第7.4.4.170図 (1) D-1 破碎帯 ボーリング調査結果 (2号炉原子炉建屋付近) コア柱状図 (H24-D1-4孔)

第7.4.4.171図 (1) D-1 破砕帯 ボーリング調査結果 (2号炉原子炉建屋付近) コア柱状図 (H24-D1-5孔)

第7.4.4.174図 (1) D-1 破砕帯 ボーリング調査結果 (2号炉原子炉建屋南方) コア柱状図 (H19-No.2孔)

第7.4.4.181図 (1) D-6 破砕帯及びD-5 破砕帯 ボーリング調査結果 (1号炉原子炉建屋付近) コア柱状図 (H19-No. 4)

第7.4.4.174図 (4) D-1 破砕帯 ボーリング調査結果 (2号炉原子炉建屋南方) コア柱状図 (H19-No.2孔)

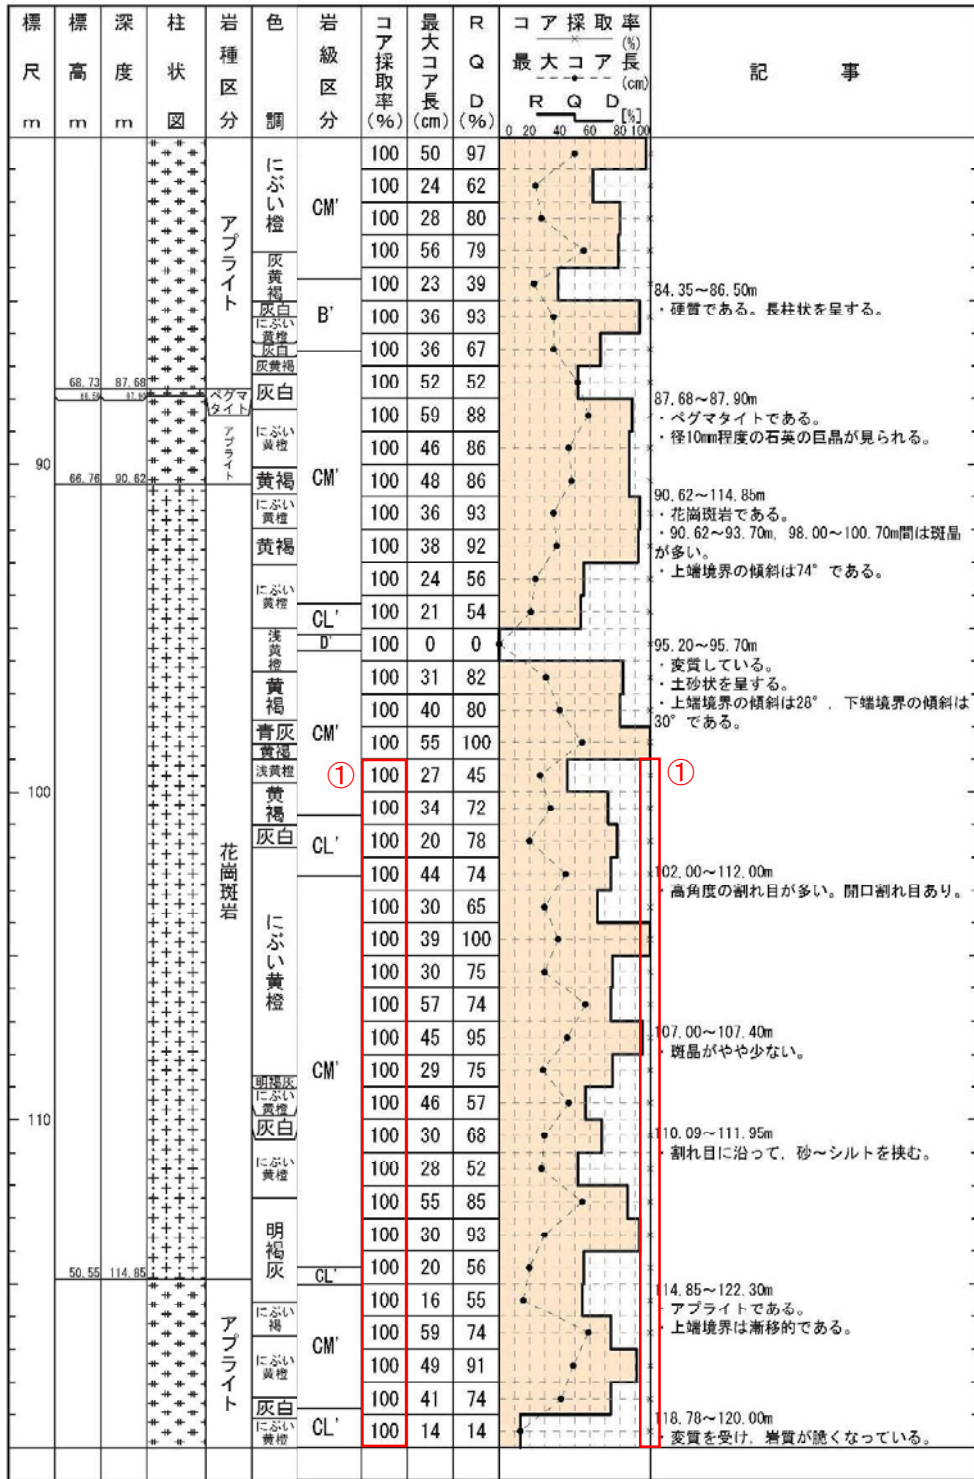
2-18(分類)①
報告書の記載漏れを修正したため。

第7.4.4.174図(4) D-1破砕帯 ボーリング調査結果(2号炉原子炉建屋南方) コア柱状図(H19-No.2孔)

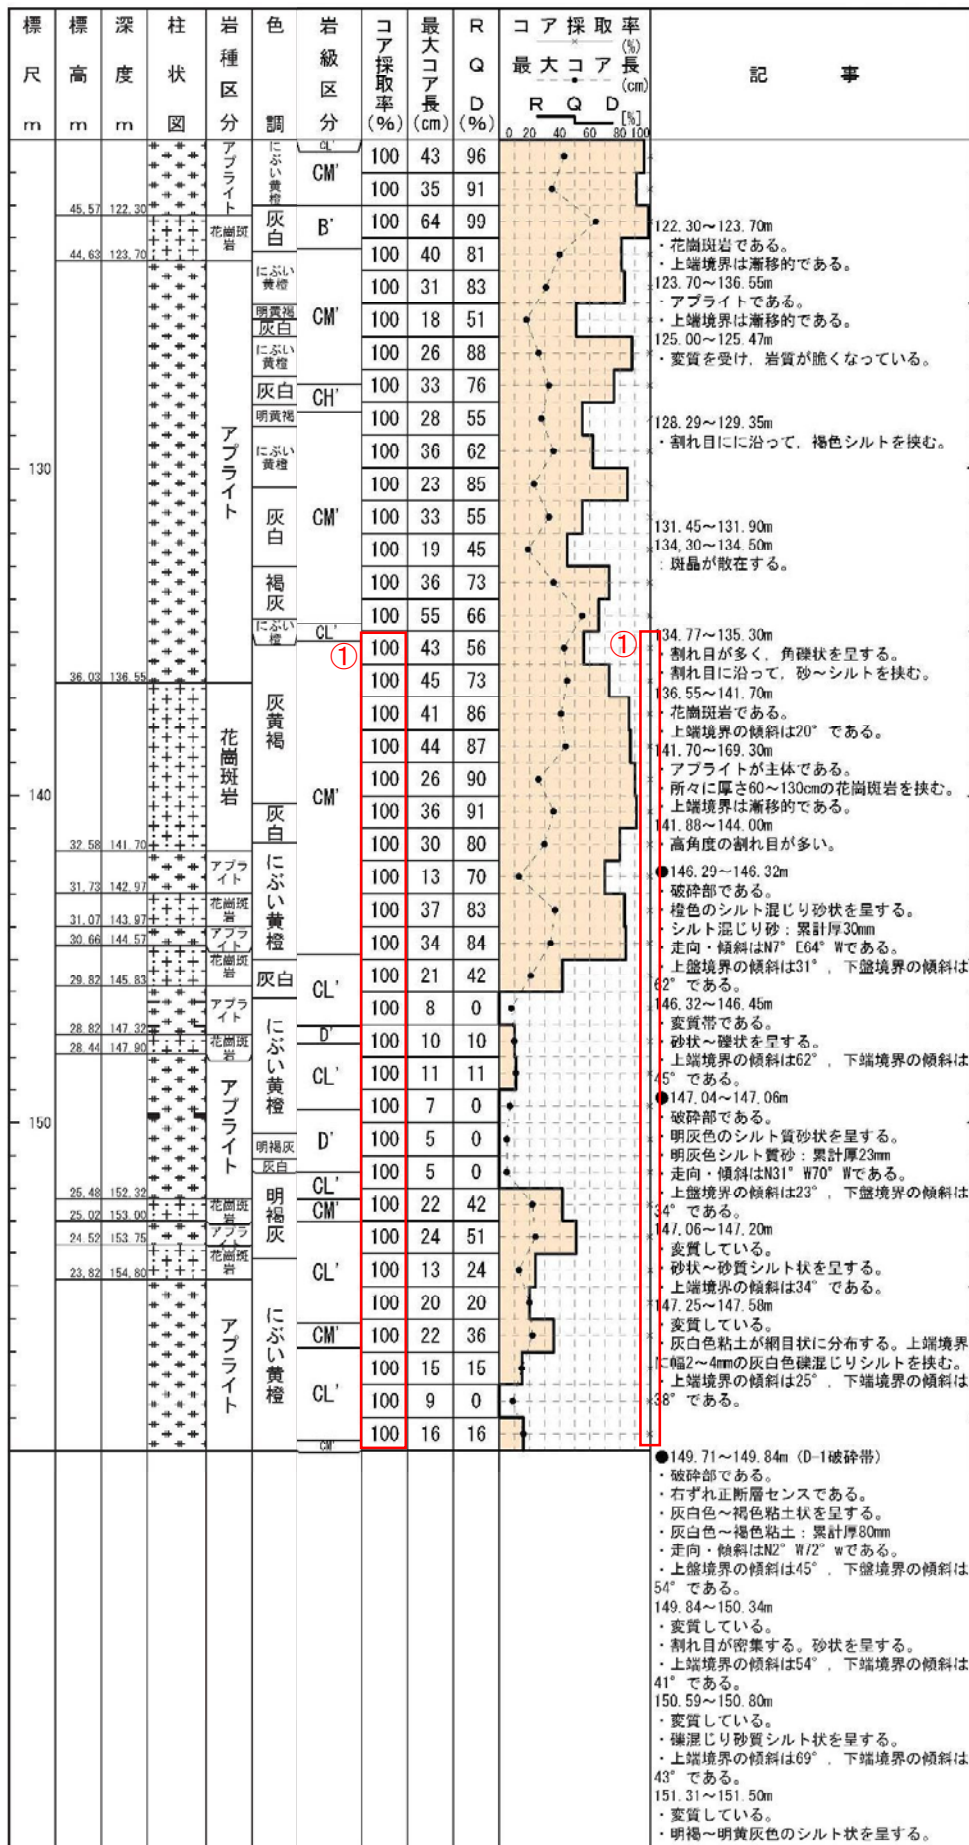
2-18(分類)①
報告書の記載漏れを修正したため。

第7.4.4.174図(5) D-1 破砕帯 ボーリング調査結果(2号炉原子炉建屋南方) コア柱状図(H19-No.2孔)

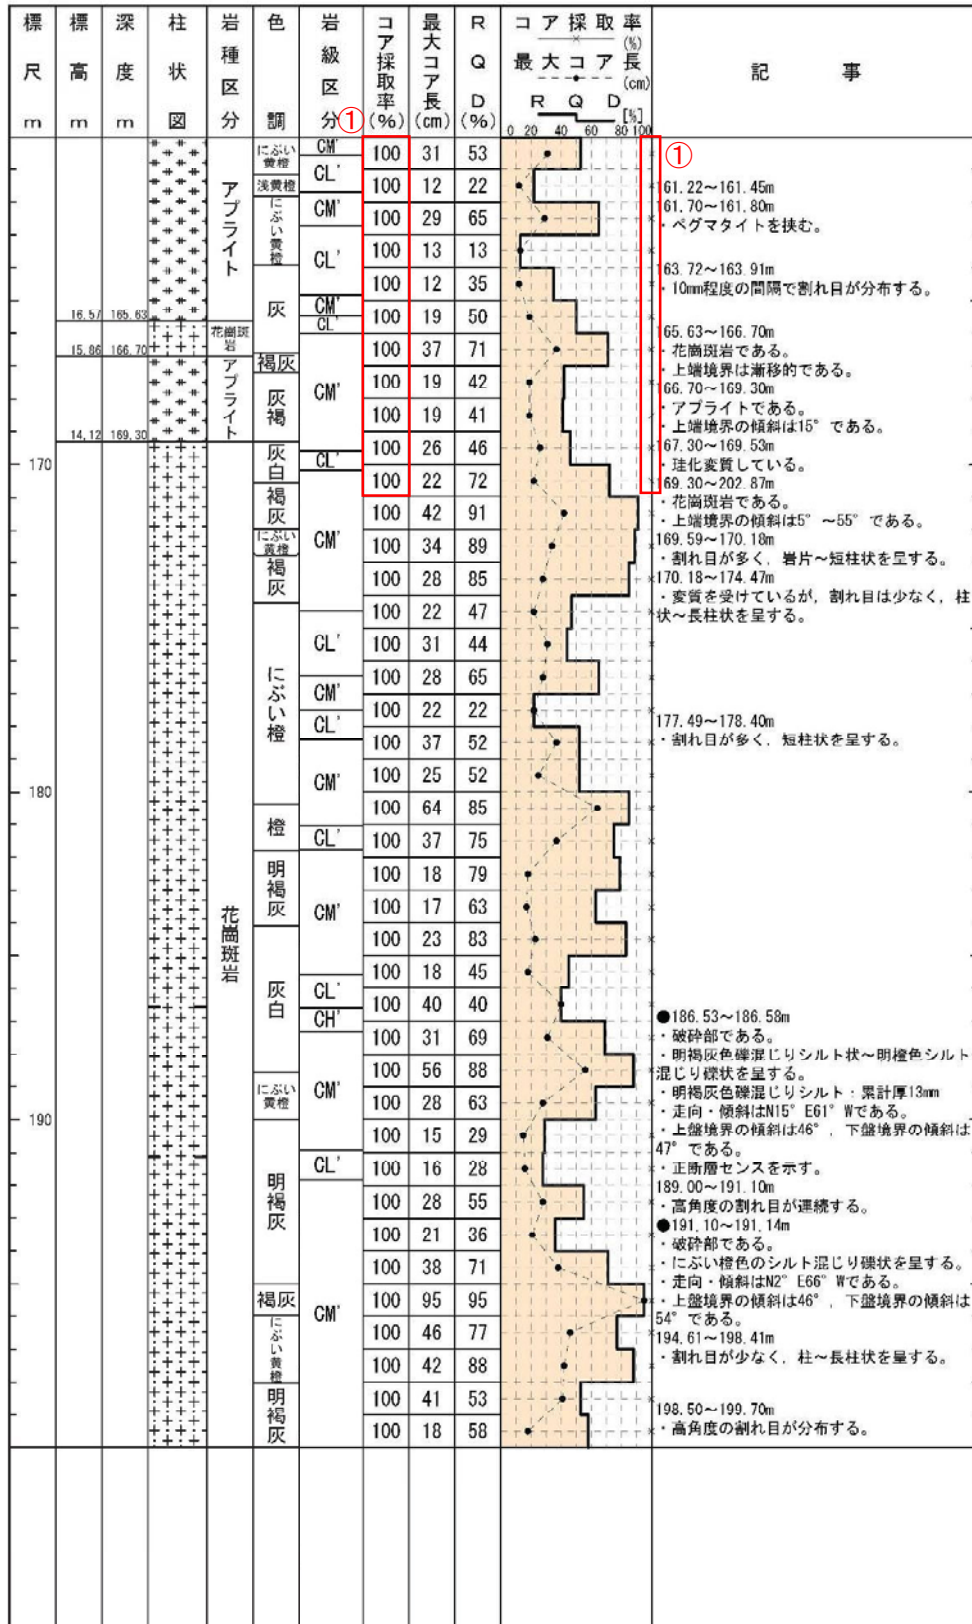
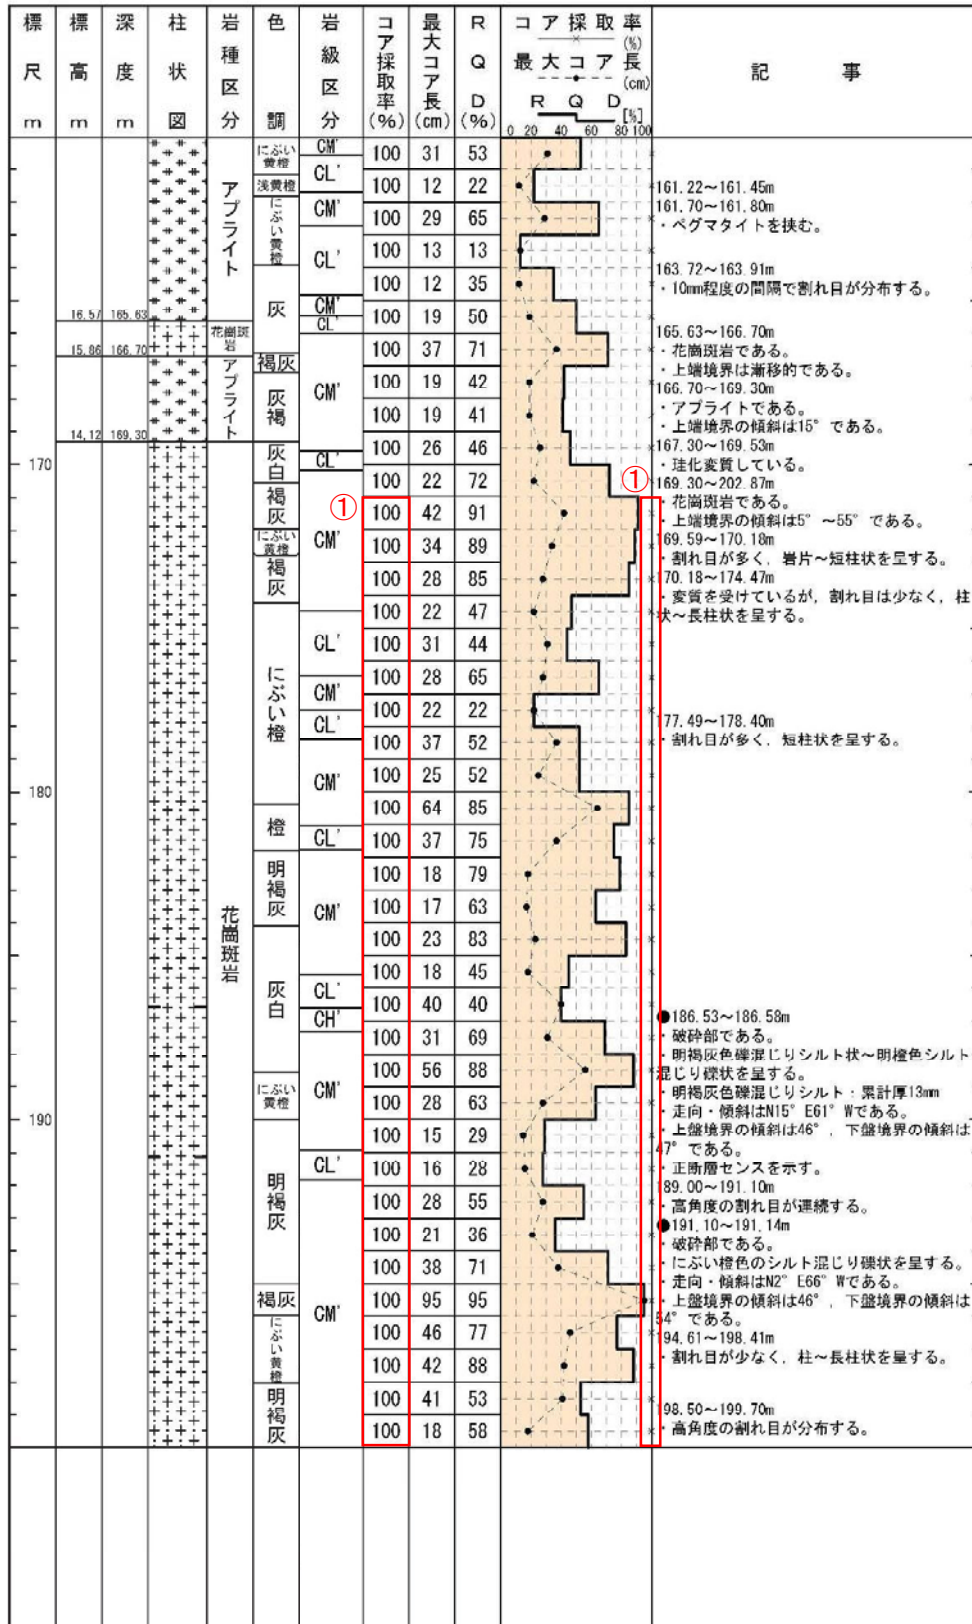
2-18(分類)①
報告書の記載漏れを修正したため。

2-18(分類)①
報告書の記載漏れを修正したため。

第7.4.4.175図 (1) D-1 破砕帯 ボーリング調査結果 (2号炉原子炉建屋南方) コア柱状図 (H19-No.14孔)

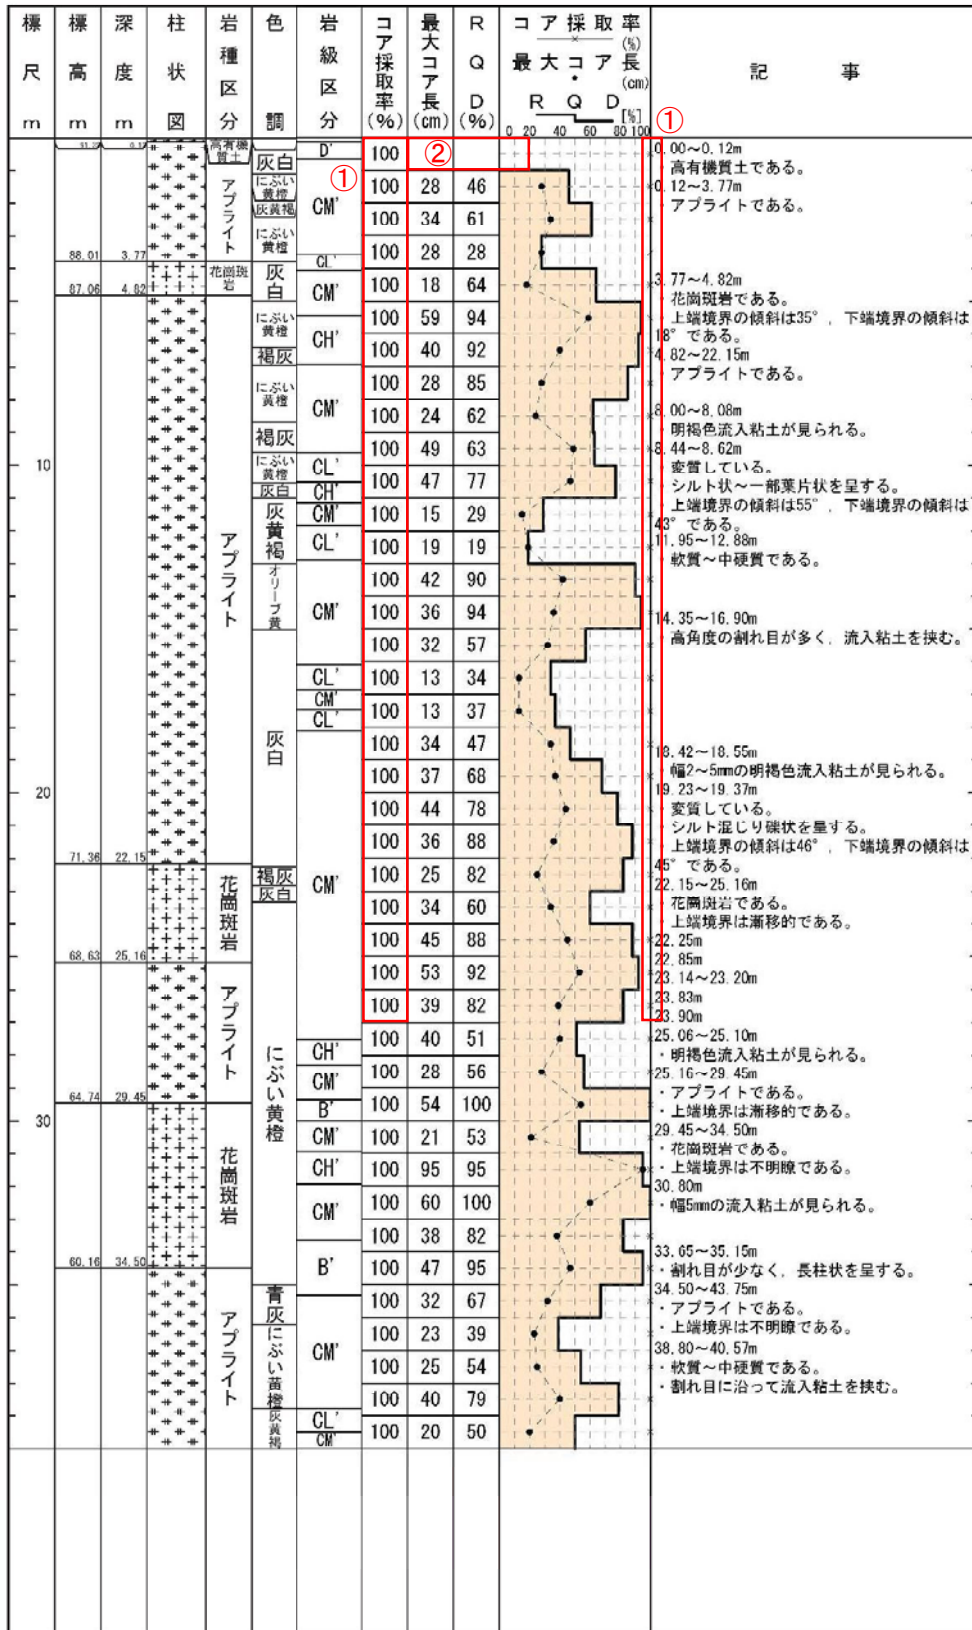
- 2-19(分類b)① 報告書の記載漏れを修正したため。
- 2-20, 2-21(分類c)② 基盤上限の1m未満の区間を省いたため。

第7.4.4.175図 (2) D-1 破碎帯 ボーリング調査結果 (2号炉原子炉建屋南方) コア柱状図 (H19-No.14孔)

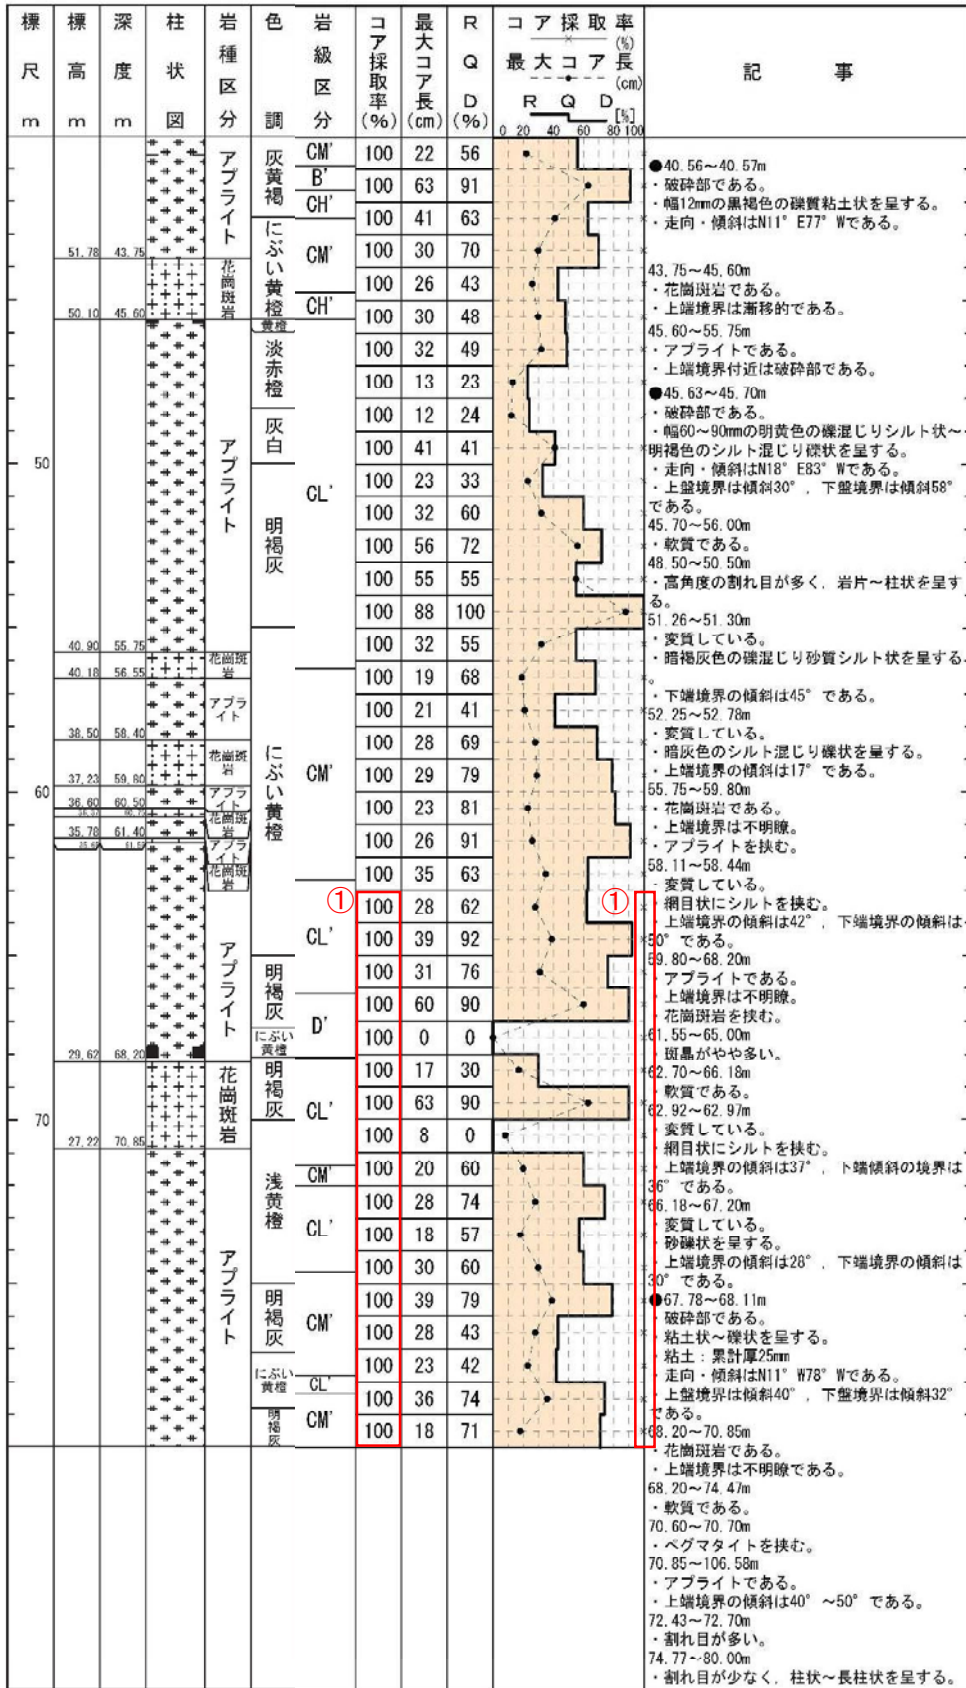
2-19(分類)①
報告書の記載漏れを修正したため。

No.14(3/5)

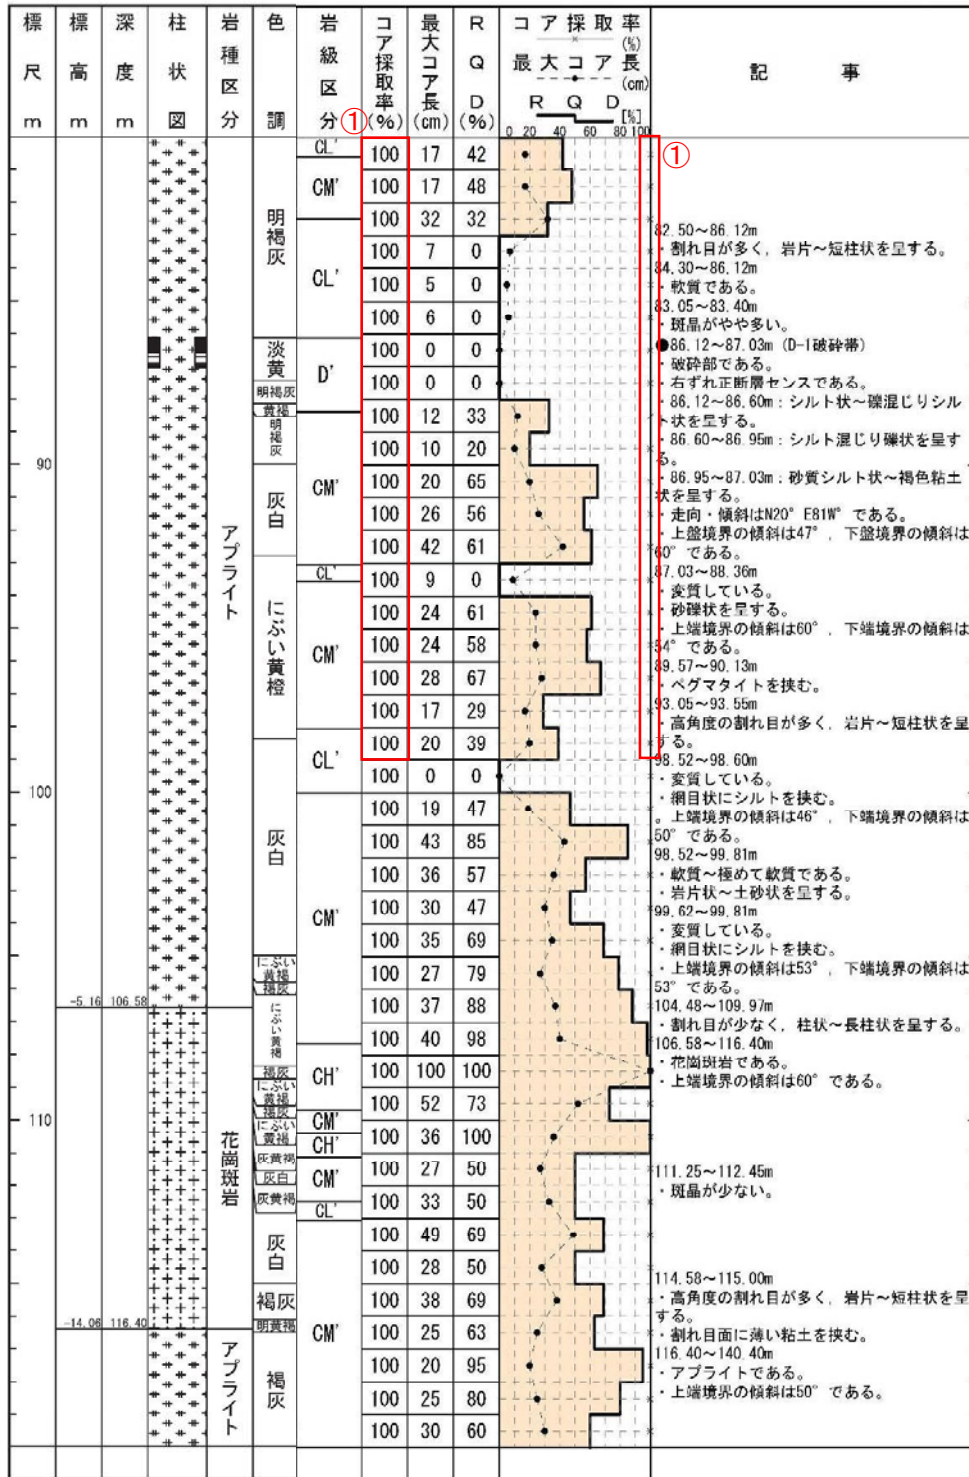
2-19(分類b)①
報告書の記載漏れを修正したため。
